Przedmiotem zamówienia publicznego jest remont sali widowiskowej, garderób i toalet w budynku Miejskiego Ośrodka Kultury w Kłobucku

Postępowanie nr : **IR.271.037.2026.CK**

Dodatkowo Zamawiający publikuje obowiązujące pytania i odpowiedzi z poprzedniego postępowania.

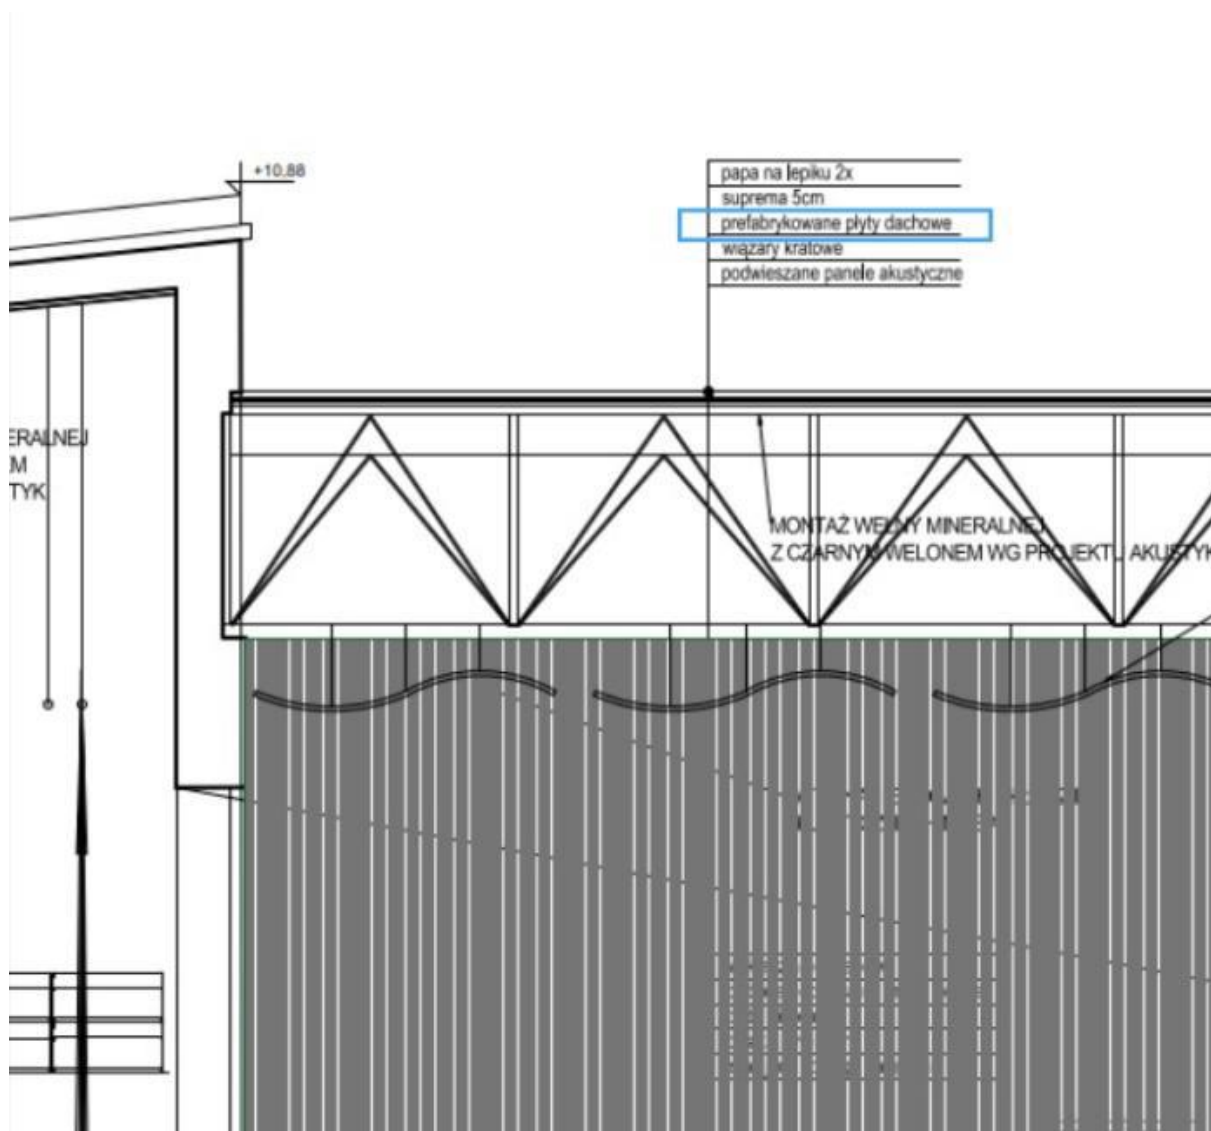
123. Proszę o udostępnienie inwentaryzacji konstrukcyjnej, ekspertyzy technicznej istniejącego budynku oraz obliczeń statyczno-wytrzymałościowych potwierdzających możliwość przeniesienia przez istniejące ściany, konstrukcję dachu i fundamenty obciążeń od projektowanych kratownic D1, mechaniki sceny i mostów oświetleniowych, z uwzględnieniem obciążeń dynamicznych.

Odpowiedź: Wszystkie elementy niezbędne do wyceny zadania przez wykonawcę znajdują się w projekcie. Kwestie wytrzymałości i stateczności konstrukcji leżą po stronie projektanta a nie wykonawcy. Pozostałe wątpliwości jak w punkcie poprzednim.
